Technical Bulletin

K015571XS/K015572XS für Ford Transit 2.5 D

GATES REFERENZ: MARKE: MODEL: MOTOR TYP: MOTOR CODE:	K015571XS / K015572XS FORD Tourneo, Transit 2.5 D / TD 4BC, 4CC, 4DA, 4EA, 4EB, 4EC, 4FA, 4FD, 4GA, 4GC, 4GD, 4HA, 4HC, S1
---	--

Ford Transit 2.5 D K015571XS/K015572XS Installationshinweise.

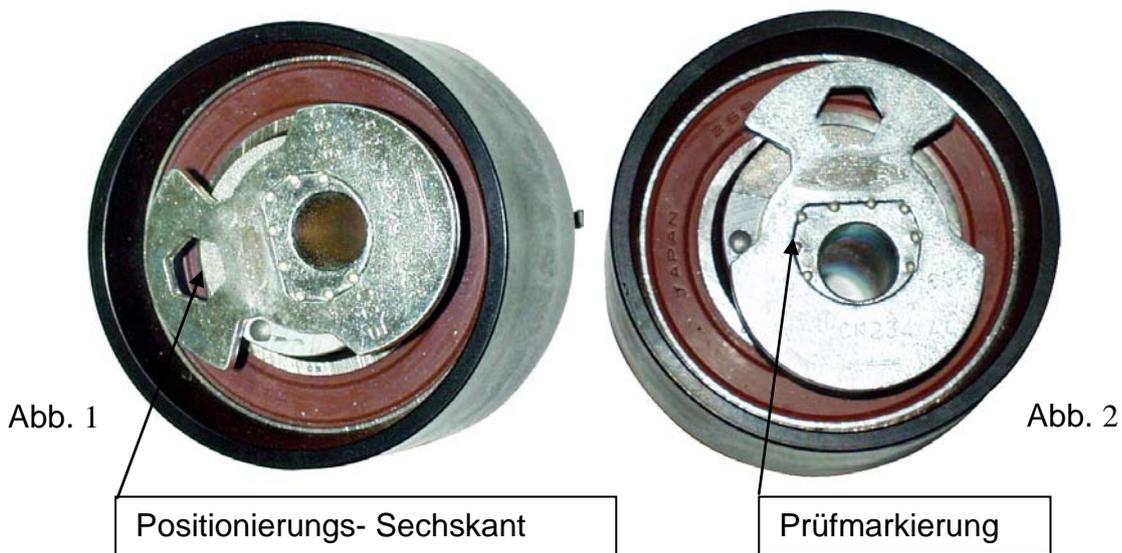
- 1 Motor gemäß Herstellerangabe auf Position bringen.
- 2 Schwungrad, Nockenwellen- und Einspritzpumpenrad blockieren.
- 3 Verwendung der gemäß Hersteller vorgeschriebenen Werkzeuge.
- 4 Schrauben des Einspritz-Pumpenrads lösen.
- 5 Zahnriemen und Spannrolle demontieren.
- 6 Zahnriemen und automatische Spannrolle mit neuem Bolzen montieren. Positionierungs-Sechskant in +/-9:00 Uhr Stellung bringen (Abb. 1). Zahnriemen auflegen.
- 7 Spannrolle im Uhrzeigersinn drehen bis die in Abb. 2 vorgegebene Stellung erreicht ist.

- 8 Bolzen der Spannrolle befestigen (40-45 Nm).
- 9 Schrauben des Einspritzpumpenrades befestigen (25 Nm).
- 10 Blockierwerkzeuge entfernen.
- 11 Kurbelwelle zwei Umdrehungen nach rechts drehen. Kontrollieren Sie die korrekte Position der Spannrolle (Abb. 2). Weicht die Position ab, Spannvorgang wiederholen.
